Oggetto: Conferenza Permanente in modalità telematica ex Art. 16 D.L. 189/2016 - O.C. n. 105/2020.
“DISSESTO MURAGLIONE LUNGO VIA A. PETETTA, SOTTOSTANTE L'EDIFICIO
SCOLASTICO, CON COINVOLGIMENTO DEL MURAGLIONE DEI GIARDINI PUBBLICI”.
ID Ord. : 981 Soggetto Attuatore: Comune di Montefortino (FM). **Delega.**

**“Dissesto muraglione lungo Via A. Petetta, sottostante l'edificio scolastico,
con coinvolgimento del muraglione dei giardini pubblici”
Comune di Montefortino (FM)**

Oggetto: Conferenza Permanente in modalità telematica ex Art. 16 D.L. 189/2016, O.C. n. 64/2018.
O.C. 64/2018 – O.C. 109/2020 **“Dissesto muraglione lungo Via A. Petetta, sottostante l’edificio scolastico, con coinvolgimento del muraglione dei giardini pubblici”.**
Comune di Montefortino (FM) ID Ord.: 981. Progetto definitivo. Soggetto Attuatore:
Comune di Montefortino (FM). **Parere di competenza.**

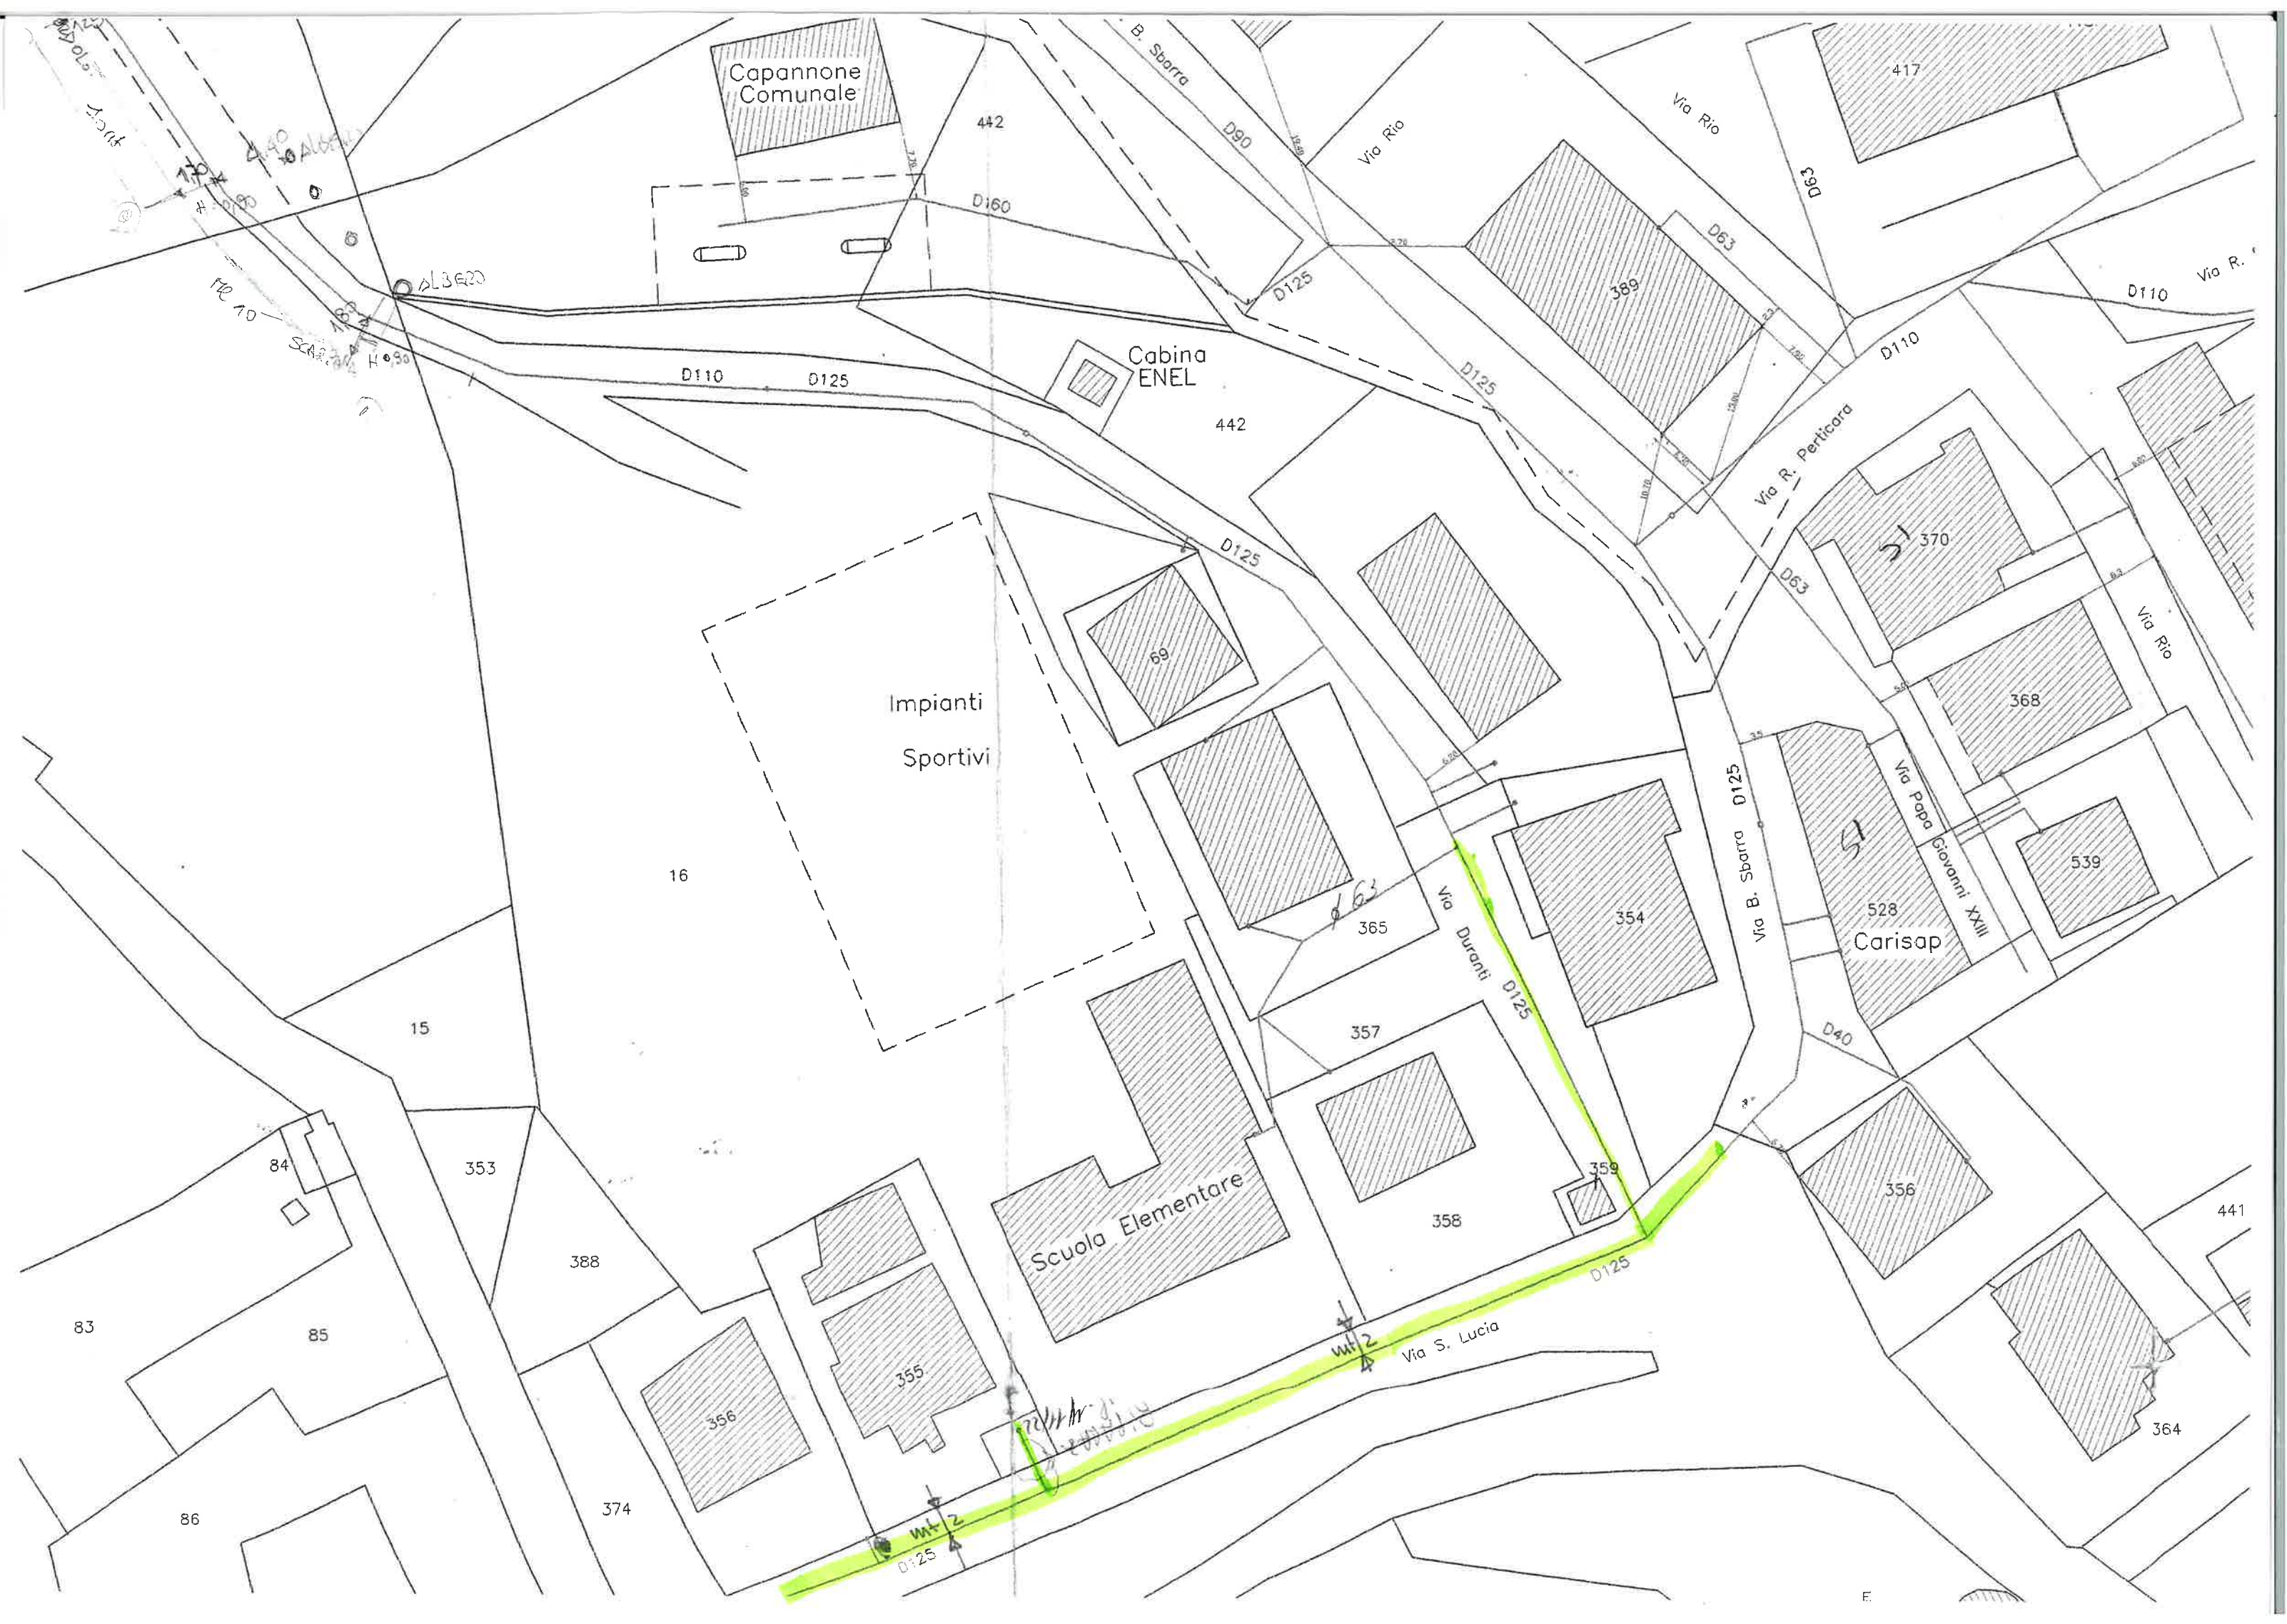
Esiste inoltre uno stacco per l'abitazione ubicata subito dopo l'ingresso carrabile della scuola.

La tubazione si dirama anche in Via Duranti.

Si chiede di essere avvisati con congruo anticipo, prima dell'inizio dei lavori, al fine di provvedere alla segnalazione sul posto.
